**Avis délibéré de la mission régionale d'autorité
environnementale de Bretagne
sur la révision du zonage d'assainissement
des eaux usées (ZAEU) de
La Trinité-Porhoët (56)**

N° 011044/A PP

Figure 2 : Carte de zonage d'assainissement collectif (Source : dossier)

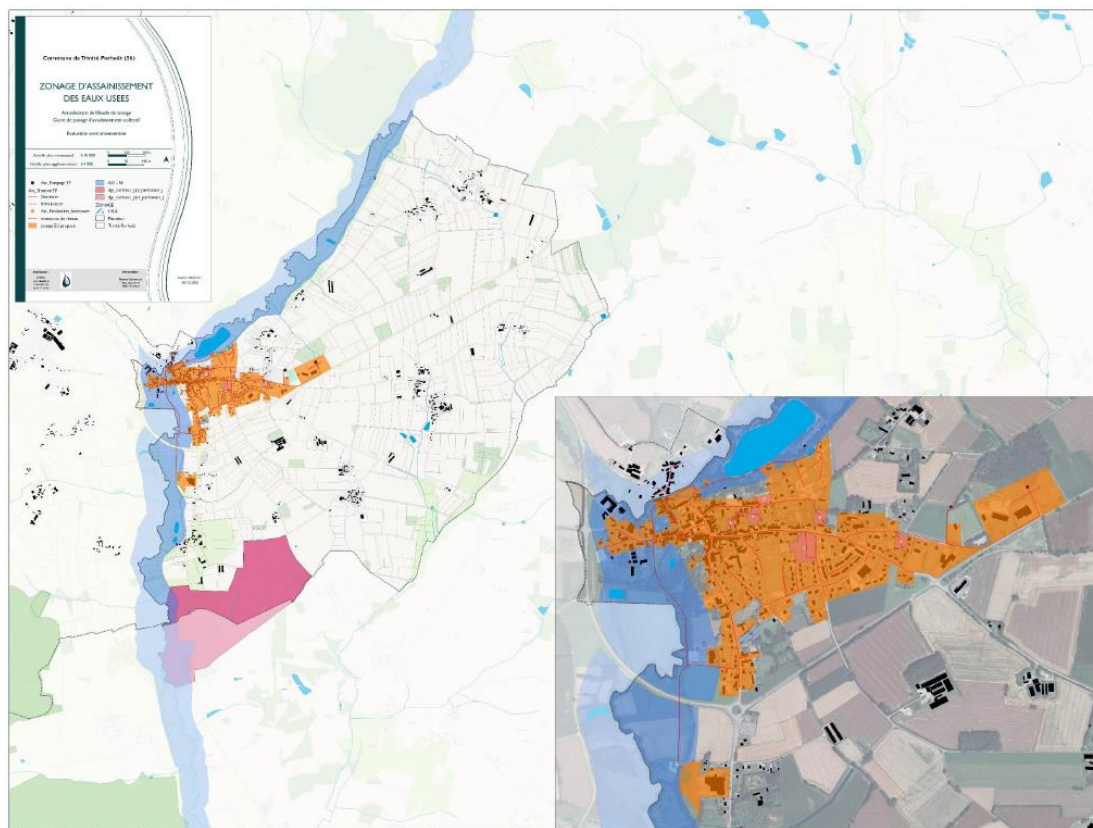
Concernant le périmètre raccordé à terme à l'assainissement collectif en lui-même, sa délimitation apparaît cohérente au regard de l'armature urbaine du territoire (un bourg principal et des hameaux assez éloignés du réseau existant). Le dossier pourrait toutefois développer les caractéristiques des « scénarios étudiés » tels qu'évoqués en conclusion⁷.
